## Eixo Ferreira do Alentejo – Vale Pereiro – Sines, a 400 kV

Estudo de Impacte Ambiental

### Aditamento ao EIA

Data: 16/10/2023

Figura 2.1 – Proposta de alteração do apoio 28 da LSN.VLP

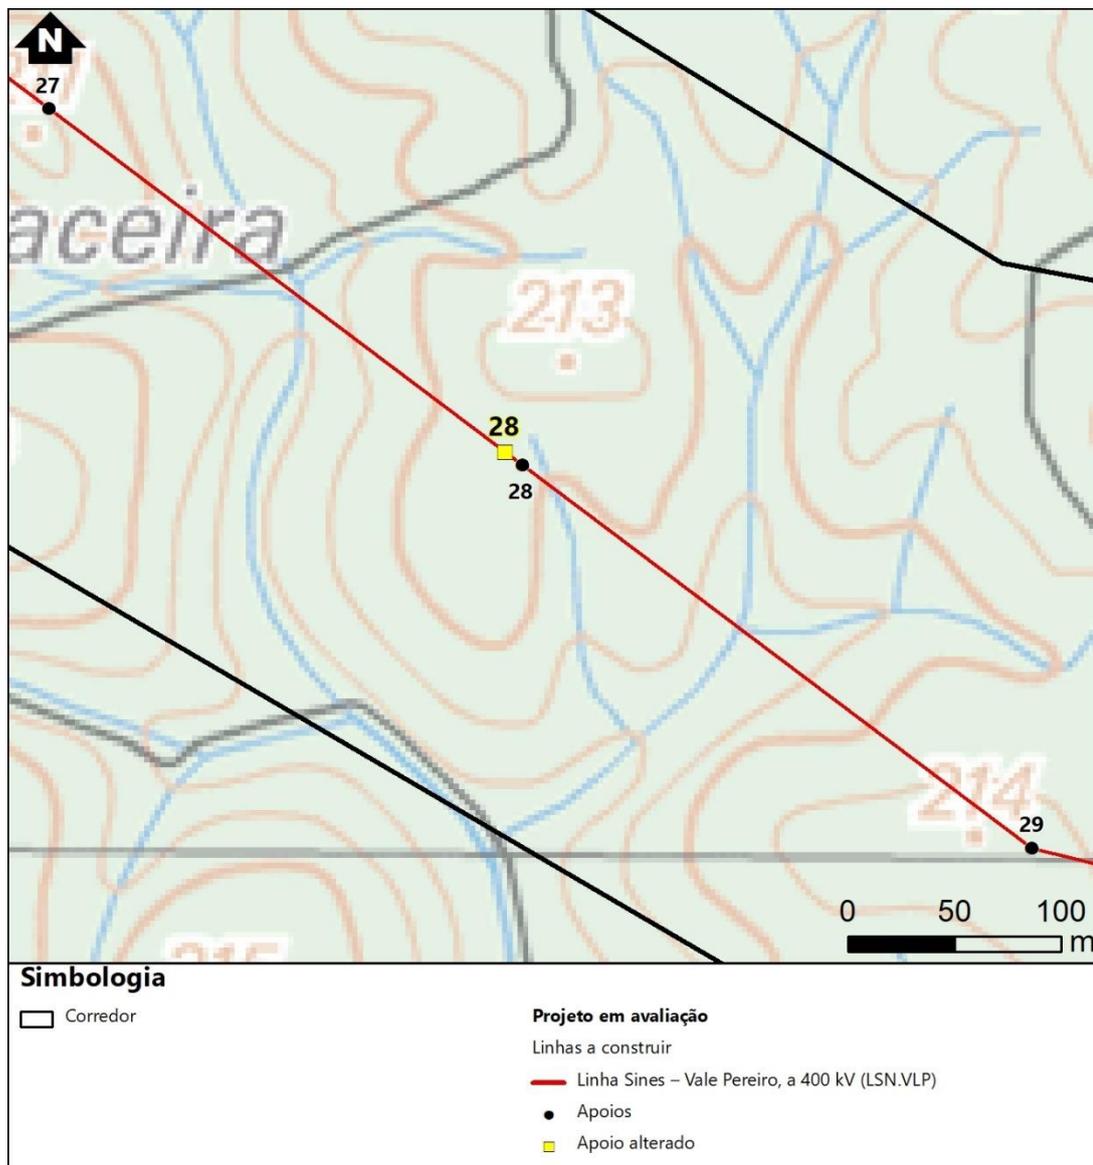
No que se refere à compatibilização do projeto com as faixas de proteção de linhas de água, por cruzamento do projeto com a shape disponibilizada no Anexo C.1, verifica-se que, de uma forma geral, a totalidade dos apoios se implantam no exterior destas áreas, tendo-se verificado, contudo, que 4 apoios se implantam no seu interior, designadamente:

- Linha Sines-Vale Pereiro, a 400 kV: apoio 28
- Linha Vale Pereiro-Ferreira do Alentejo, a 400 kV: apoios 37, 133 e 140.

Propõe-se o reposicionamento deste apoio em cerca de 10m, mantendo o traçado da linha. Na figura seguinte ilustra-se a situação descrita.

Face ao acima indicado, propõe-se a adoção desta nova localização para o apoio 28.

Figura 2.2 – Proposta de alteração do apoio 37 da LSN.VLP

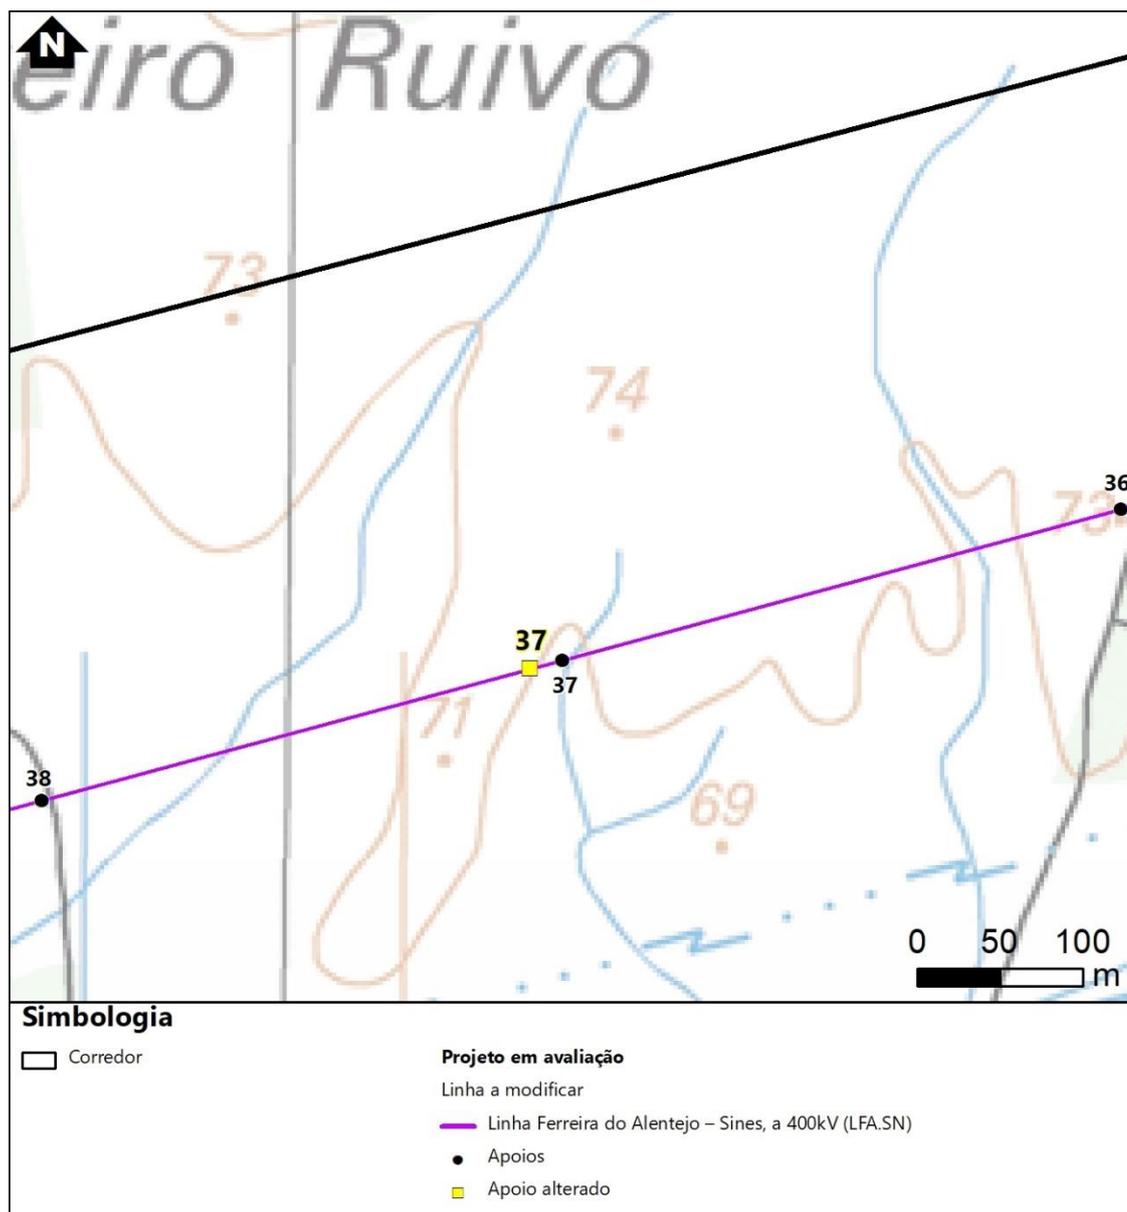
Propõe-se o reposicionamento deste apoio em cerca de 20m, mantendo o traçado da linha. Na figura seguinte ilustra-se a situação descrita.

Face ao acima indicado, propõe-se a adoção desta nova localização para o apoio 37.

Figura 2.3 – Proposta de alteração do apoio 133 da LSN.VLP

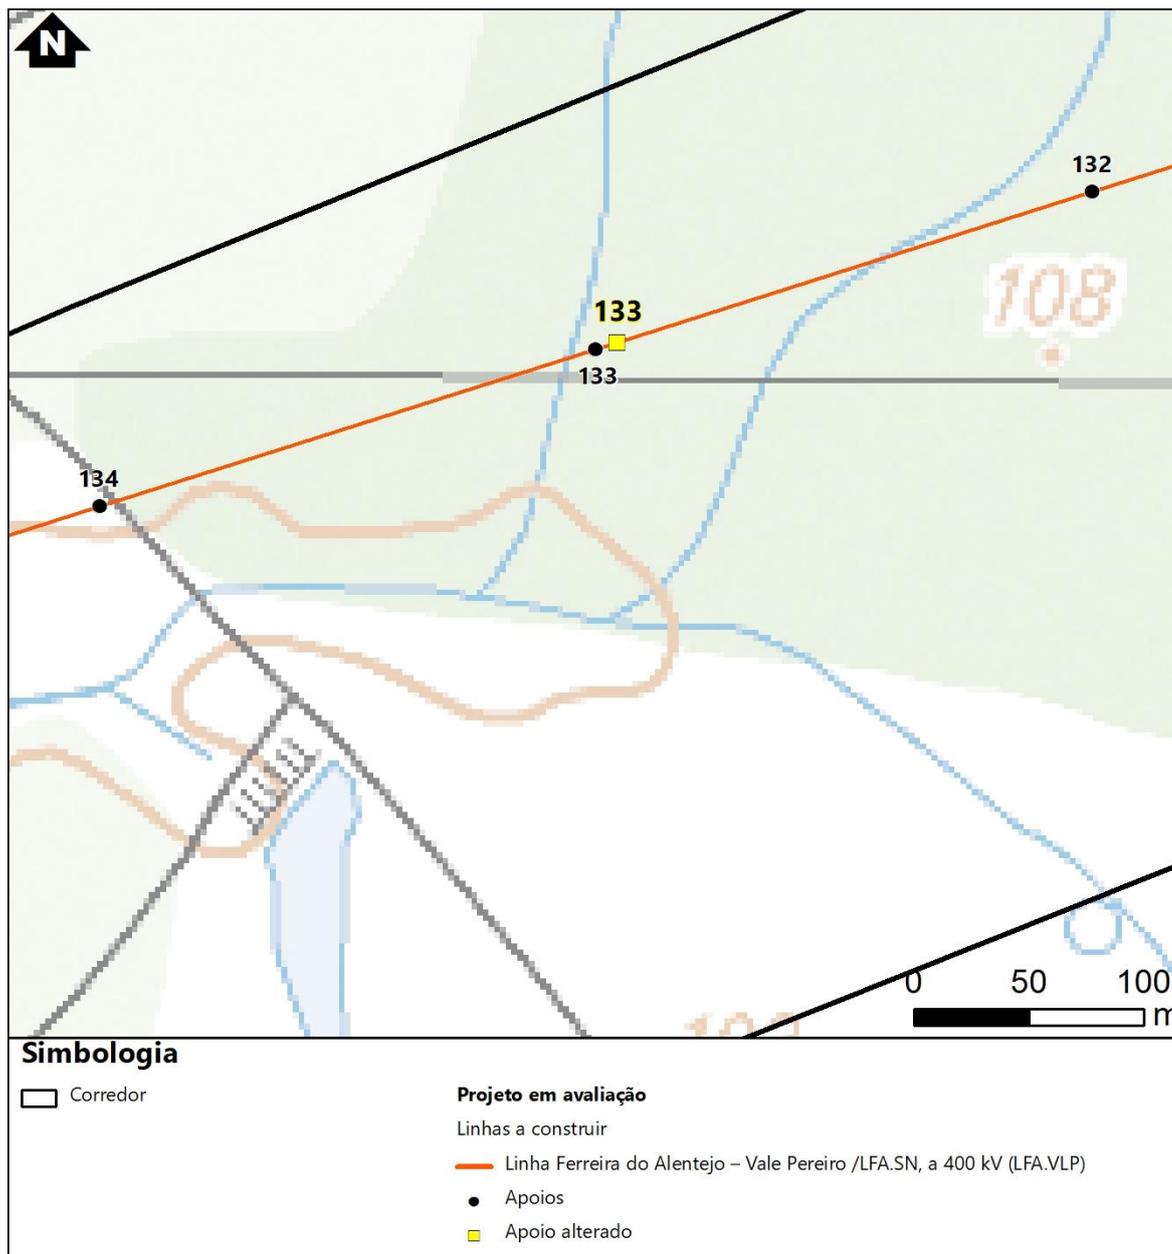
Propõe-se o reposicionamento deste apoio em cerca de 10m, mantendo o traçado da linha. Na figura seguinte ilustra-se a situação descrita.

Face ao acima indicado, propõe-se a adoção desta nova localização para o apoio 133.

Figura 2.4 – Proposta de alteração do apoio 140 da LFA.VLP

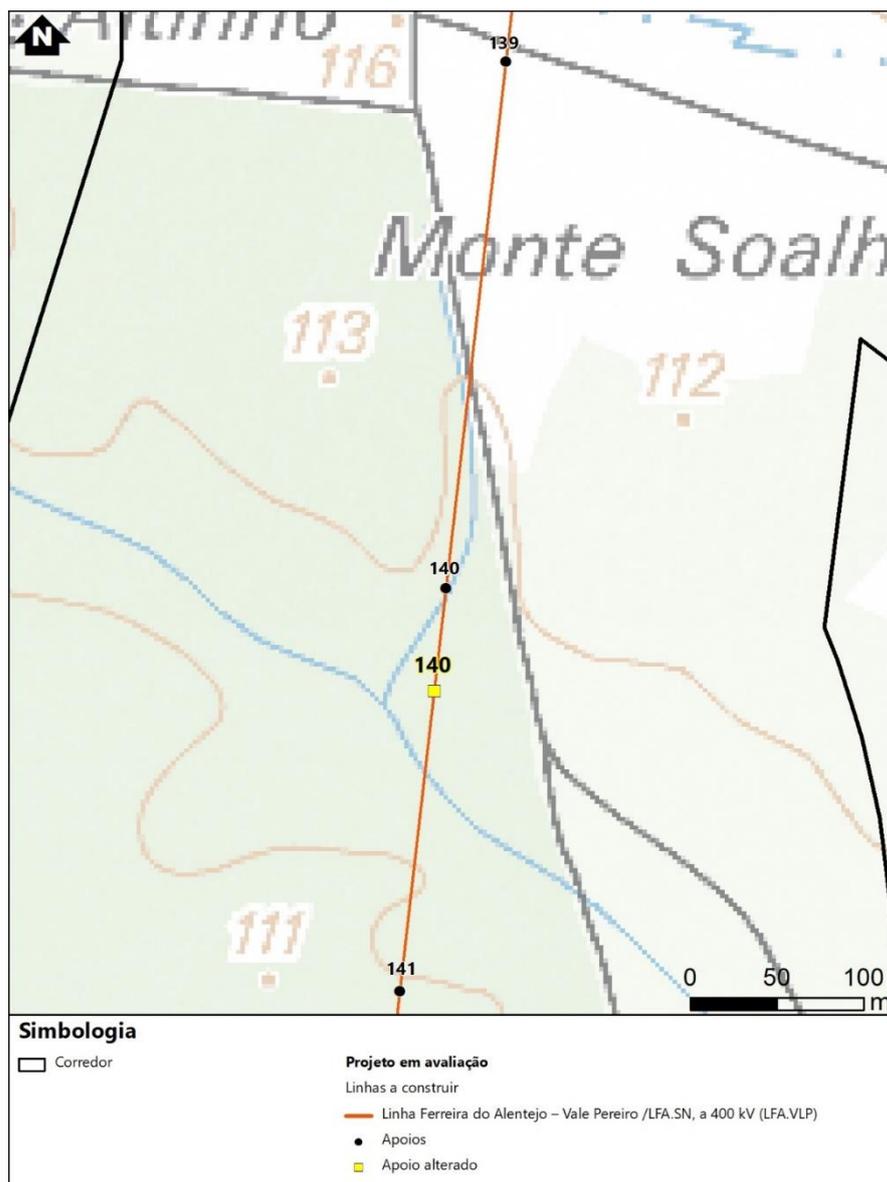
Propõe-se o reposicionamento deste apoio em cerca de 60m, mantendo o traçado da linha. Na figura seguinte ilustra-se a situação descrita.

Face ao acima indicado, propõe-se a adoção desta nova localização para o apoio 140.

Figura 2.5 – Contabilização para o apoio 91 da afetação total, resultante da identificação do número de abates no apoio e a área de afetação indireta no apoio e novo acesso a executar

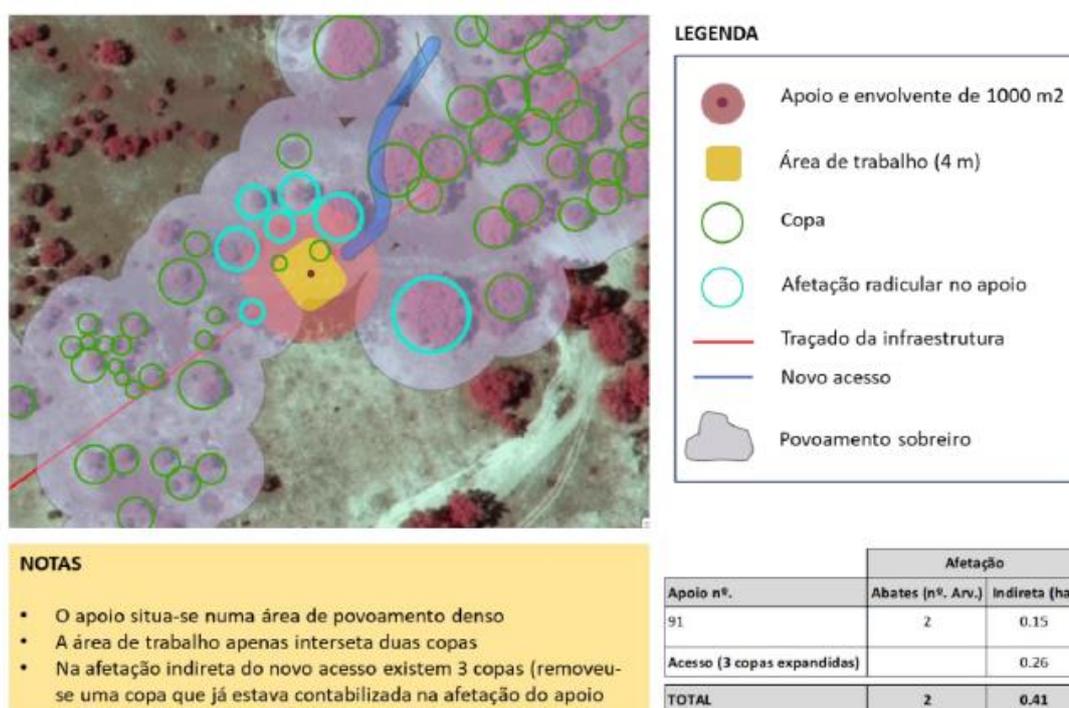
3.4.7 Apresentar o levantamento e caracterização de os sobreiros/ azinheiras (de acordo com o Decreto – lei nº 169/2001 de 25 de Maio, na sua atual redação):

Devem ser analisadas, não apenas as árvores que é necessário abater, mas também as que inevitavelmente possam vir a sofrer danos no seu sistema radicular, tronco ou copa, nomeadamente por escavações, movimentação de terras e circulação de viaturas.

Na Figura 2.1, ilustra-se, para o apoio 91, a forma de contabilização das afetações em termos de número de abates (direta) e área de afetação indireta (ha). Neste exemplo, identificaram-se 2 abates no apoio, e uma área de afetação indireta total (apoio e novo acesso) de 0.41 ha. Raramente se procede a abates com a construção de novos acessos, uma vez que normalmente é possível fazer ajustamentos no seu traçado durante a execução. Deste modo, apenas está a ser contabilizada a afetação indireta no novo acesso.
